「断熱板 -板厚・高精度タイプ/寸法指定・穴加工タイプ-」 仕様変更のご案内

断熱板 HIPDTS、HIPDTS-4H、HIPDTS-6H

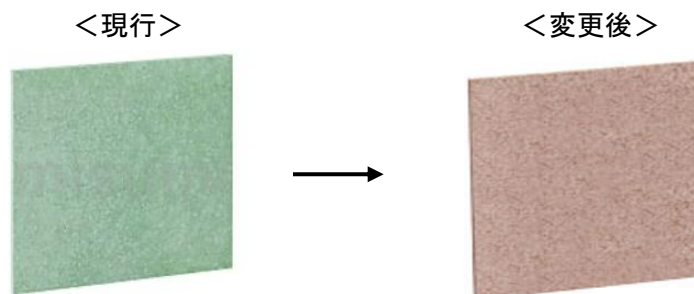
外観色が緑から茶色に変更になります。
